VYSVĚTLENÍ ZADÁVACÍ DOKUMENTACE Č. VI

Název veřejné zakázky:	Revitalizace zimního stadionu v Třebíči
Evidenční číslo ve VVZ:	Z2022-031678
Evidenční číslo zadavatele:	22030033
Druh veřejné zakázky:	Stavební práce
Režim veřejné zakázky:	Nadlimitní režim
Druh zadávacího řízení:	Otevřené řízení
Název zadavatele:	Město Třebíč
Sídlo zadavatele:	Karlovo nám. 104/55, 674 01 Třebíč
IČO zadavatele:	00290629
Právní forma zadavatele:	801 - obec nebo městská část hlavního města Prahy
Zastoupení zadavatele:	Miloš Hrůza, místostarosta, pověřený na základě usnesení zastupitelstva města č. 9/6/ZM/2018 ze dne 20.11.2018
Adresa profilu zadavatele:	https://zakazky.trebic.cz/

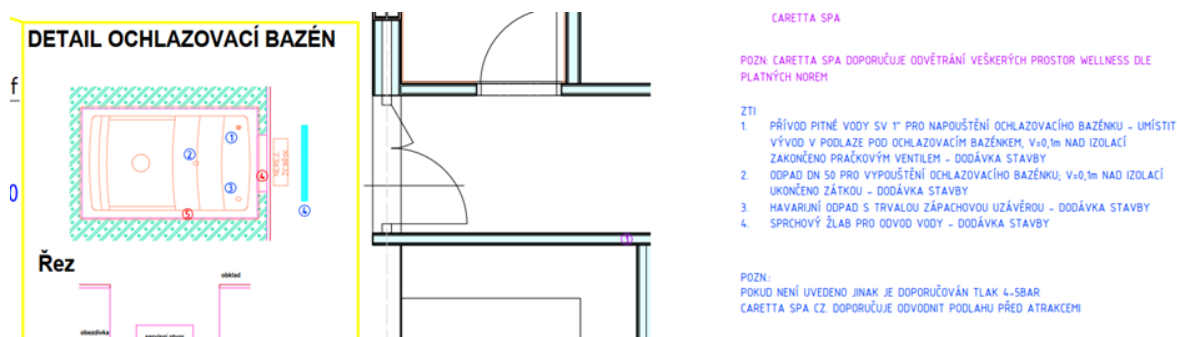
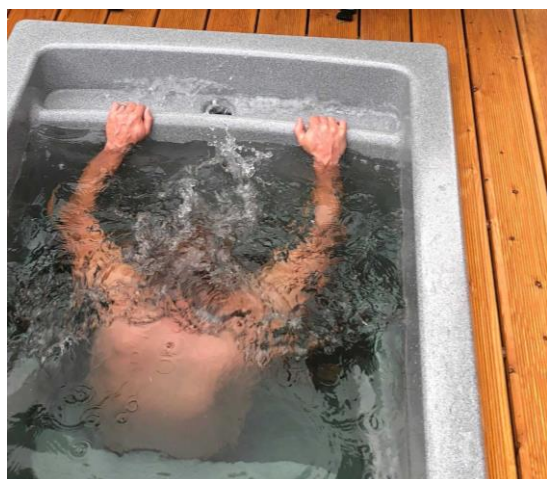
Ve výkresu „D-01-01c-12a - PUD 2NP“ je vířivá vana znázorněna jako hranatá, ve výkresu „D-01-04m-11 - Rozmístění technologie“ je naopak kruhová. Jaká vířivá vana je požadována?

Dále vířivá vana, ani 2 ochlazovací bazénky nemají přelivný žlábek. Vzhledem k tomu, že se jedná o veřejný provoz, měly by všechny bazény alespoň z části přelivný žlábek obsahovat kvůli splnění hygienických předpisů.

Opravdu trvá objednatel na provedení bazénů bez přelivného žlábků?

Vzhledem k tomu, že se nejedná o bazény určené veřejnosti, ale pouze pro „A“ tým, nejsou přelivové žlábků nutné. Nicméně ze specifikace projektu vyplývá:

- ochlazovací bazének – přelivný žlábek je součástí kompozitu, ten je zaústěn do kanalizace, jak je psané v TZ. Zabránění roznášení vody při výstupu z ochlazovacího bazénku bude zajištěno instalací sprchového žlabu u výstupu z ochlazovacího bazénku – viz níže výřez z výkresu (žlab označen číslem 4).

- Whirlpool má taky integrovaný přelivový žlábek, ten je svedený do akumulární nádrže. Propoj žlábků a akumulace řeší technologie.
- Dále je v zázemí doplněn podlahový žlab po celé délce vyvýšeného stupně.

Platí zakreslená hranatá vířivá vana dle architektonicko stavebního řešení, výkresu D-01-01C-12a – PUD 2NP.

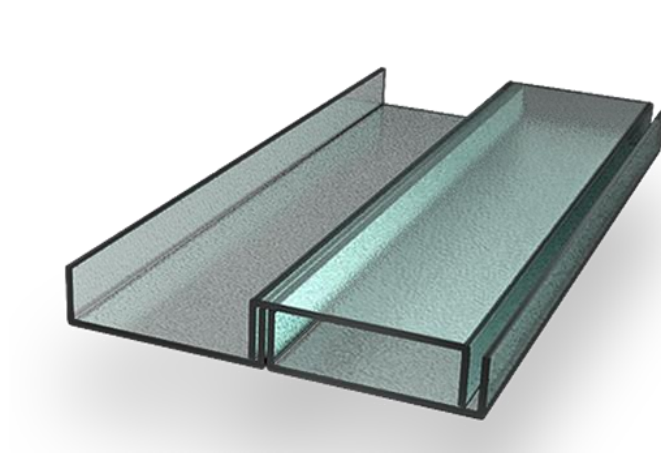
V oddíle 01.01 S01 Pol žádáme o upřesnění podkladů u položky č. 413 Stěny a příčky ze stavebního profilového skla tl. do 100 mm, vč. osazovacího rámu, těsnění, sklo tl. 7 mm, čiré Jaký je požadavek na tepelnou propustnost stěny $U = 1,8 \text{ W/m}^2, 2,8..?$ Jaká je požadovaná barva hliníkových profilů – stříbrný elox, RAL ? spodní hliníkový profil s okapnicí nebo bez okapnice (šíře okapnice 50 mm, 80 mm, 150 mm)?

Skleněný U profil s drátěnou vložkou nebo bez ?

Předmětná stěna je řešena ve výkrese D.01.01c.29b Skladby – stěny jako SN.32. Stěna je umístěna uvnitř dispozice objektu. Lemuje zrcadlo schodiště. Z toho vyplývá, že není požadavek na tepelně-technické vlastnosti stěny.

Profilované sklo bude osazeno do hliníkových „obyčejných“ rámu bez přerušení tepelného mostu – není nutné – umístění uvnitř dispozice.

Spodní hliníkový profil bude bez okapnice – umístění v interiéru.

Hliníkové rámy budou lakovány do odstínu dle vzorkovnice RAL Classic – odstín dle požadavků řešení interiéru.

Skleněný U-profil bude vyroben z KALENÉHO skla – z důvodu bezpečnosti. Sklo bude bezbarvé a povrchová struktura skla bude upřesněna při samotné realizaci.
